DODATEK č. 2 ke SMLOUVĚ O DÍLO

**„Dostavba zkušebny a skladu Divadla Spejbla a Hurvínka
a rekonstrukce rozvodů ZTI a ÚT**

v objektu Dejvická 919/38, Praha 6 - Bubeneč“

ZMĚNOVÝ LIST č. 06

umyvadlový pult MUŽI

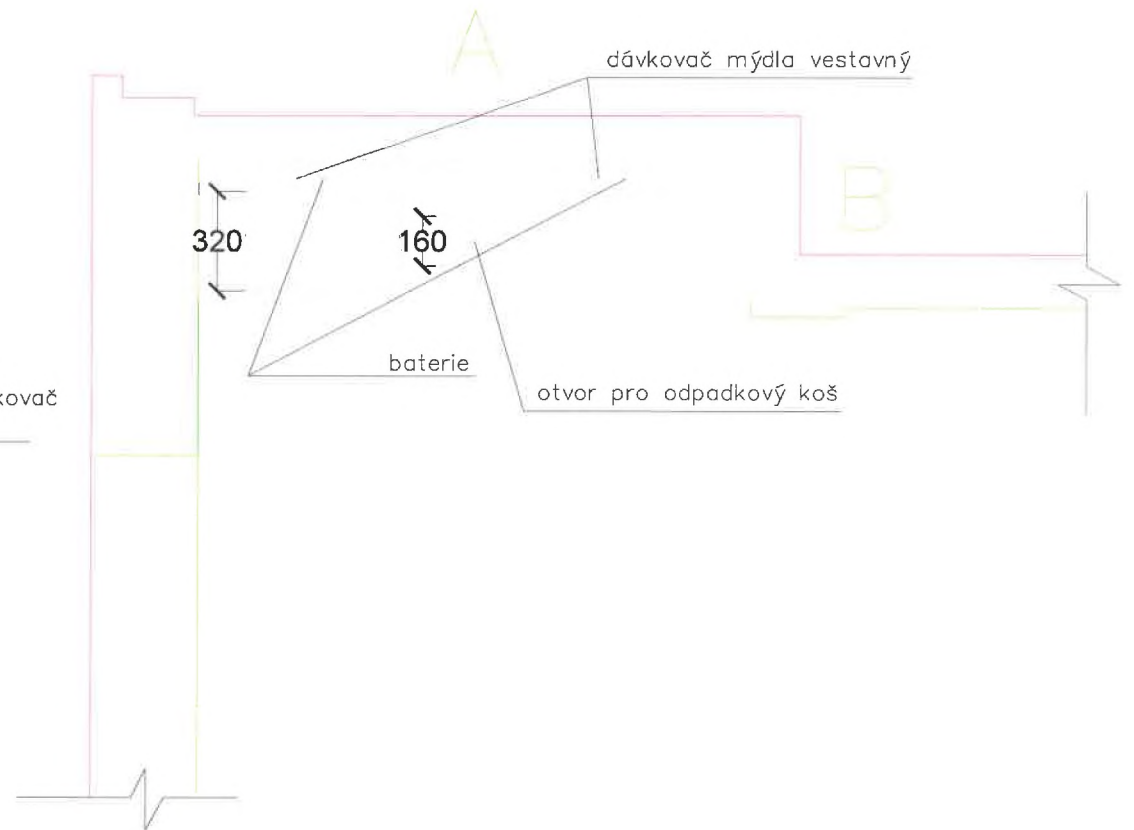
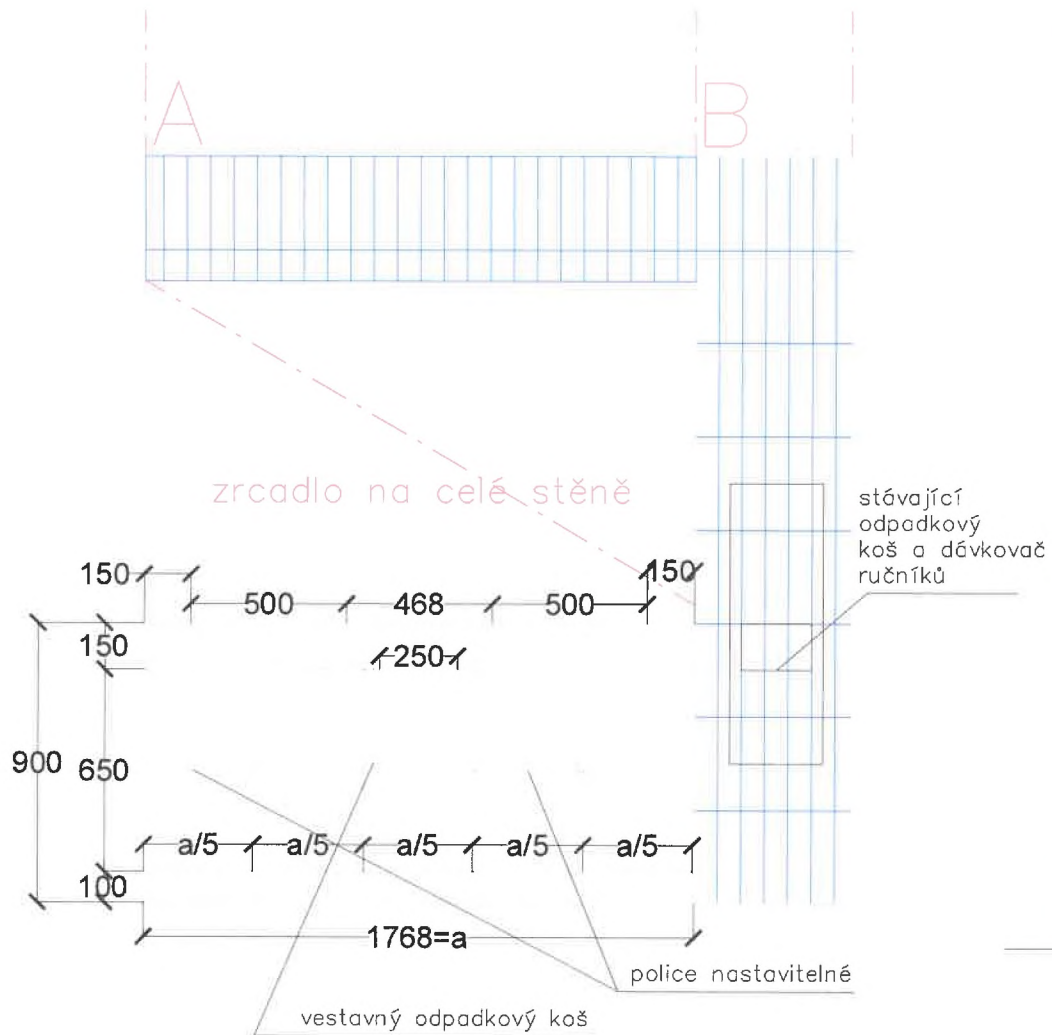
Na základě požadavku nájemce (a vzhledem k zdemontování stávajících pultů před realizací nových obkladů) dochází ke změnám:

1. 1x sestava atypických skříněk pod umývadlové pulty na veřejných WC muži (u sálu v 1. PP)
2. 1x sestava atypických skříněk pod umývadlové pulty na veřejných WC ženy (u sálu v 1. PP)

deska s umyvadly: Uni matt, alpinweiss
 spodní skříňky HPL – barva bude upřesněna
 dle nátěru dveří
 zámek – provedení nerez
 otevírání tip on

Halla 191-230K-10GEMI/830 Huga 191-230K-10GEMI/830, B / Datový list svítidla

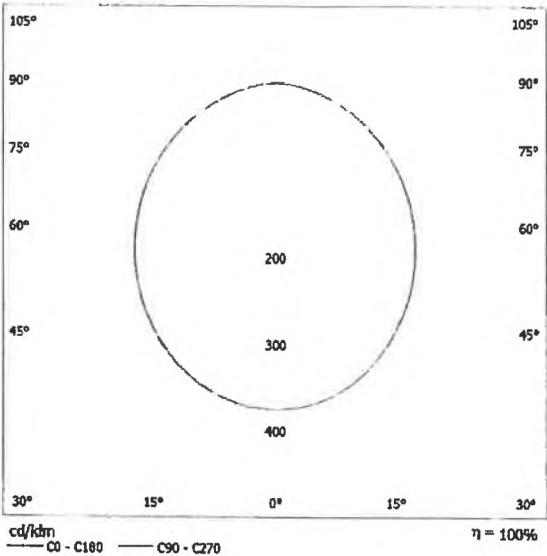
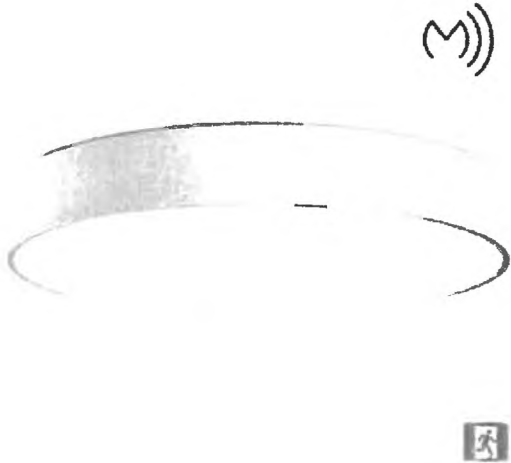
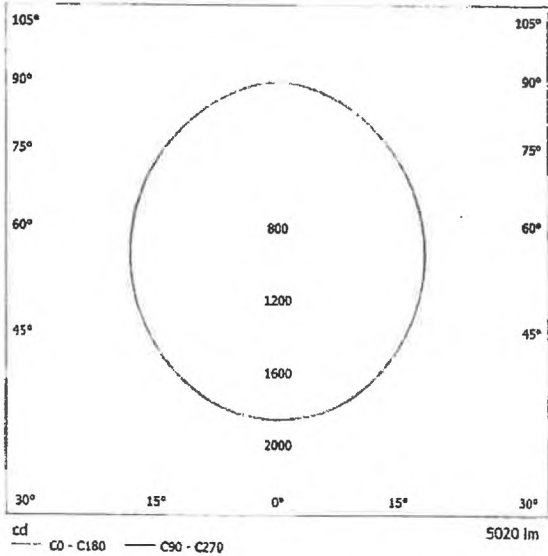
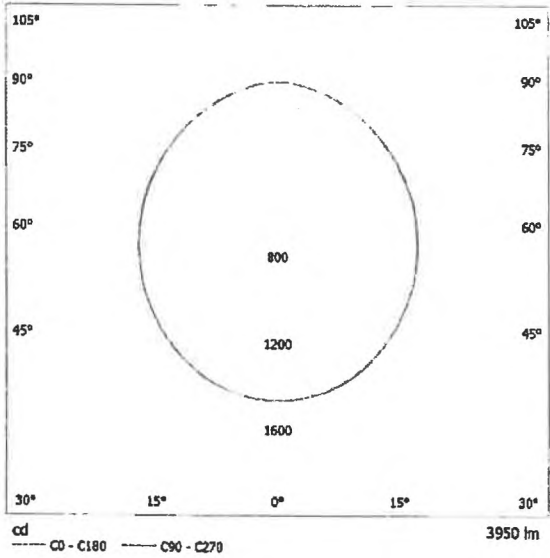
Aby realizované osvětlení zkušebny a alternativně divadelního sálu bylo plně funkční a ovladatelné dle potřeb DSH a splňovalo požadavky výpočtu umělého osvětlení je nutné na základě upřesnění konkrétních fabrikátů svítidel projektantem části elektro a AD zaměnit výrobky nabízené GD za specifikované v příloze č. 3 a doplnit vybavení ovládacího rozvaděče. (Součástí PD pro výběr zhotovitele nesmí (nemohla) být kniha svítidel (konkrétních fabrikátů) a tedy ani výpočet umělého osvětlení s těmito fabrikáty)
